Clan-Destino
per i cittadini e l'ambiente

Oggetto: osservazioni alla domanda di Autorizzazione Integrata Ambientale (A.I.A.) presentata dal gestore Sig. Claudio Dradi a nome di Hera SpA per “impianto di Termovalorizzazione di Rifiuti non pericolosi – Forlì (Fc) – Terza Linea di Termovalorizzazione”, come da annuncio su il “Resto del Carlino” del 01 Agosto 2007

Osservazioni alla domanda di Autorizzazione Integrata Ambientale (A.I.A.) presentata dal gestore Sig. Claudio Dradi a nome di Hera Spa per “impianto di Termovalorizzazione rifiuti non pericolosi – Forlì (FC) – Terza linea di termovalorizzazione” (relazione e allegati datati 31.05.2007)

Zone SIC e ZPS, dal sito della Regione Emilia Romagna

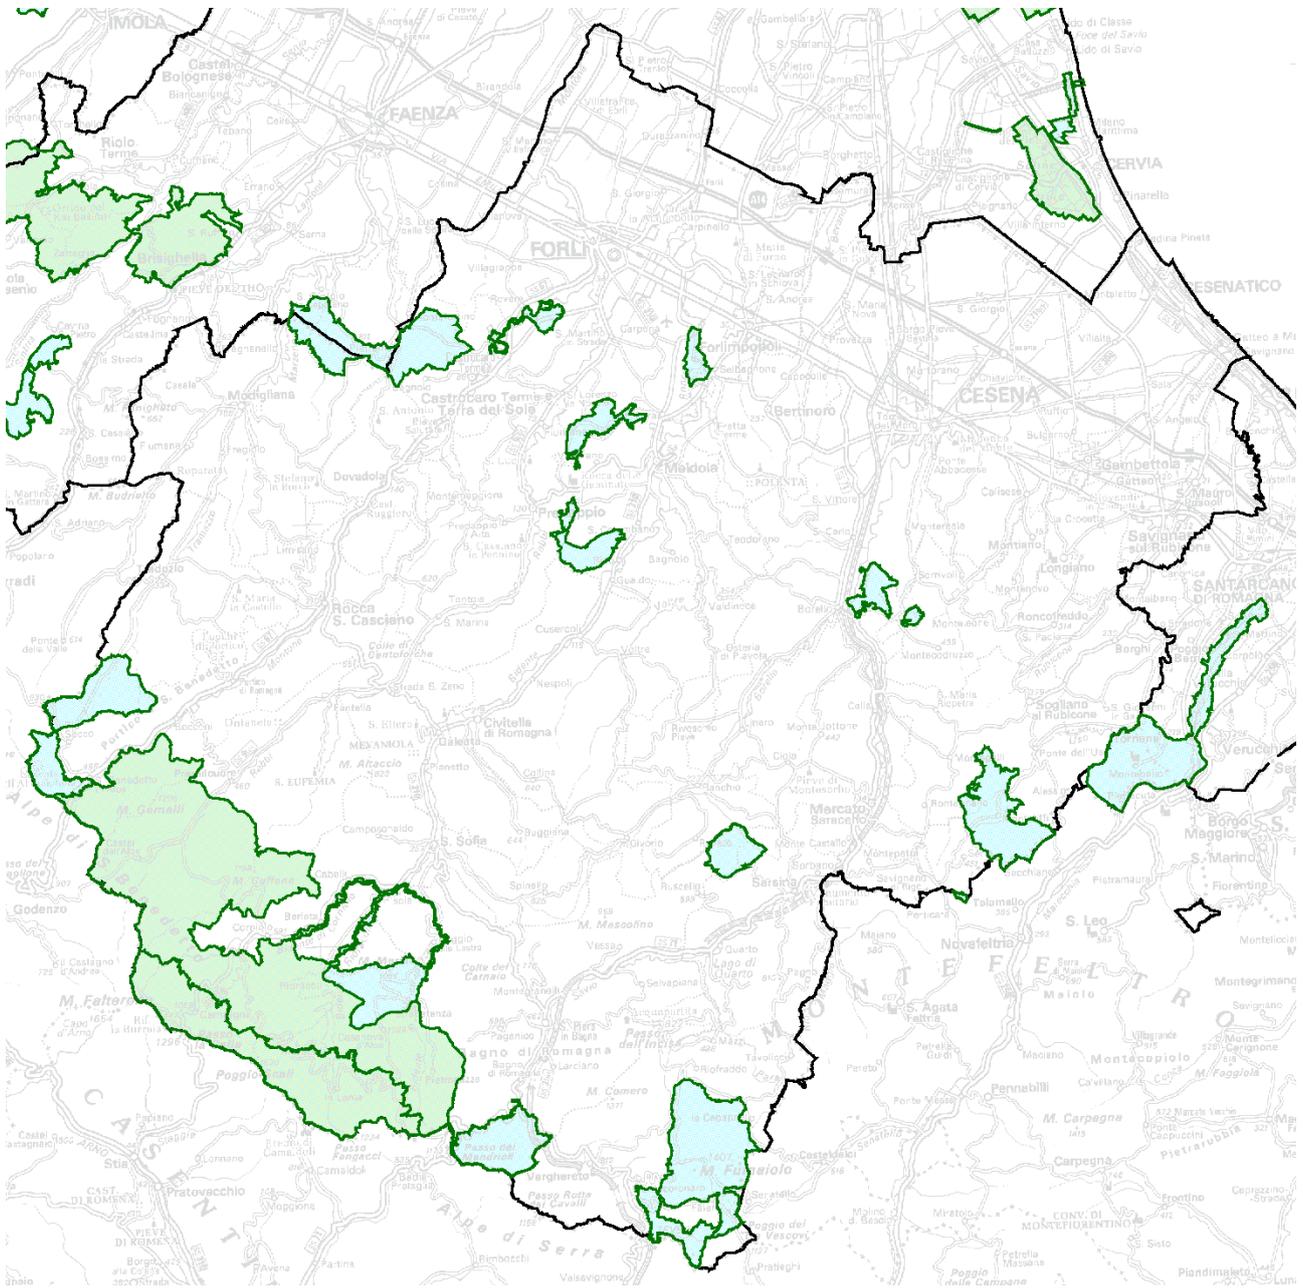
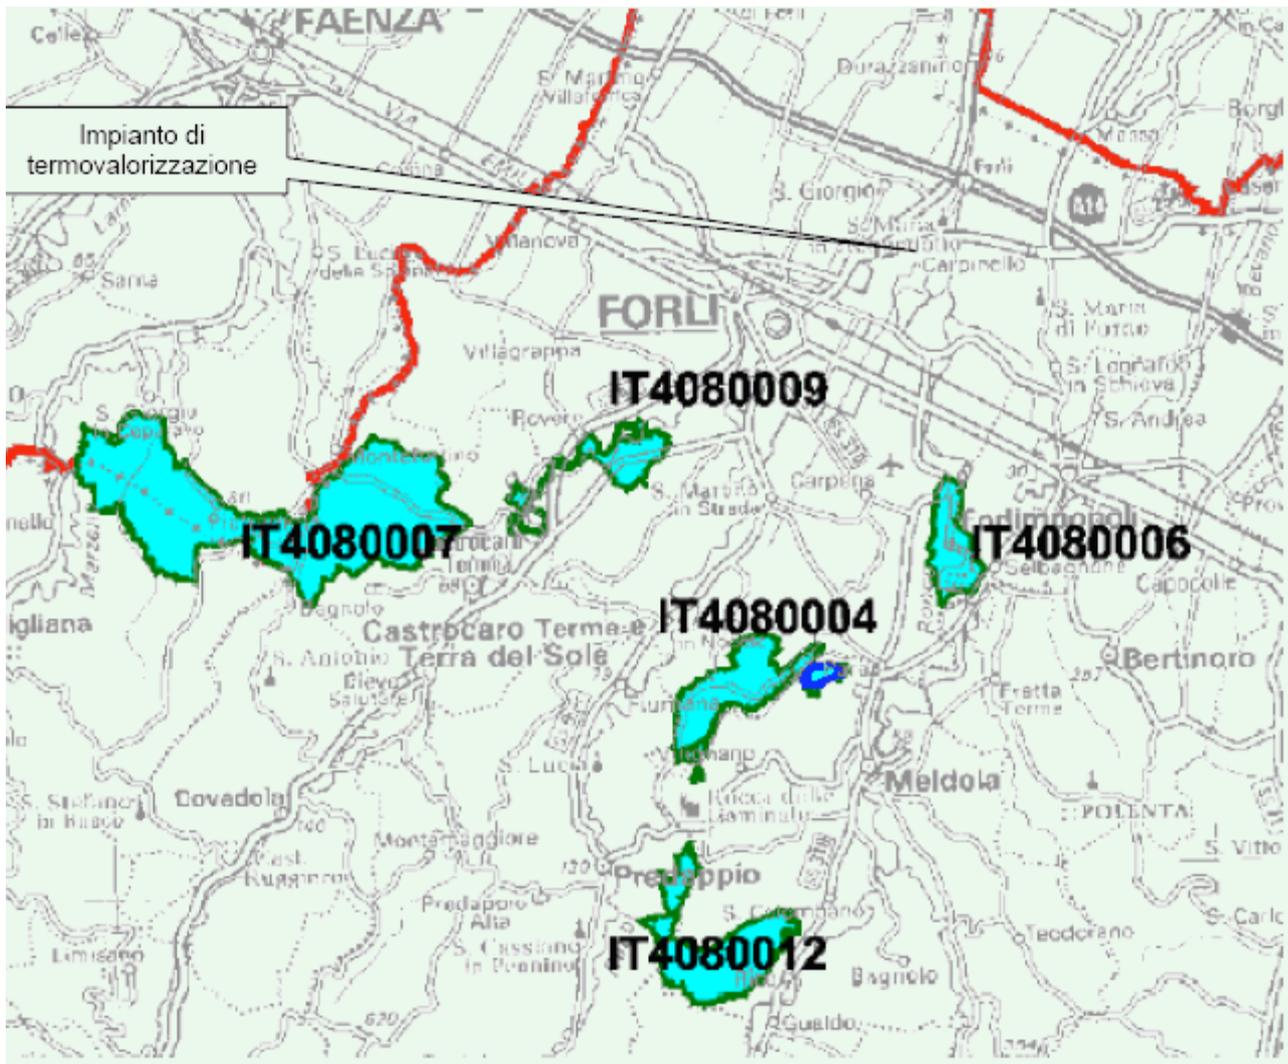
Le zone in questione sono oggetto di tutela anche nella forma prevista dalla direttiva 92/43 e s.m.i. recepita in Italia con il dpr 8.09.1997 n. 357. Tali obblighi riguardano sia progetti di elevato impatto previsti all'interno delle aree soggette come in caso di impianti che, per le loro caratteristiche di impatto, possono determinare conseguenze negative su luoghi protetti posti nelle vicinanze⁷, tale obbligo vale per progetti anche non soggetti a VIA.

La affermazione circa la modestia delle conseguenze dell'opera, rispetto ai siti oggetto del dpr 357/1997, potrebbe essere valutata in modo puntuale solo con una valutazione di incidenza, che tenga conto, come indica la norma, anche di altri interventi esistenti o previsti nelle aree di interesse.

Indicatore di esternalità in atmosfera: i toni più scuri si riferiscono a maggiore intensità, secondo una scala tonale normalizzata fra 0 e 1.

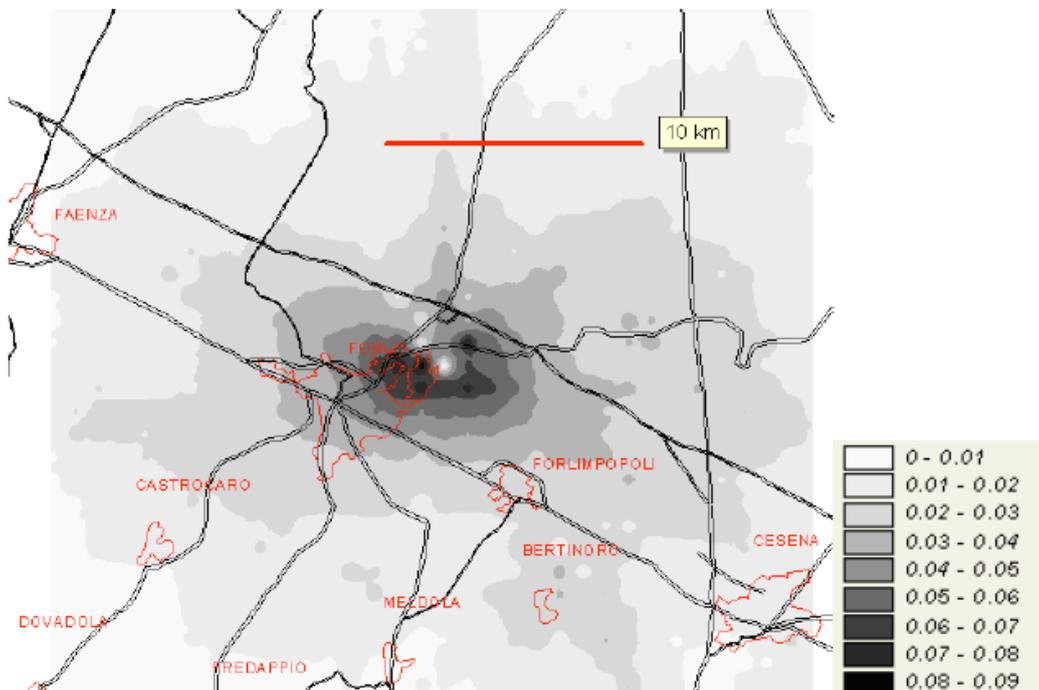
Si tratta, in primo luogo, di una dichiarazione strumentale in quanto il paragrafo citato del verbale della Conferenza dei Servizi del 14.08.2004 fa riferimento esclusivamente alle aree nelle immediate vicinanze e non tiene in conto di aree più distanti ma con maggiore sensibilità. E' pur vero che la Conferenza dei Servizi suddetta non ha tenuto in conto di questi aspetti nonostante fossero segnalati nelle osservazioni presentate da chi scrive allo Studio di Impatto Ambientale.

Dalla applicazione di tale analisi viene proposto, tra l'altro, la successiva figura relativa alla entità delle “esternalità in atmosfera”; dalla figura emerge che **anche le aree SIC più vicine all'impianto sopra ricordate sono incluse tra quelle impattate con valori “intermedi” rispetto alla scala adottata.**
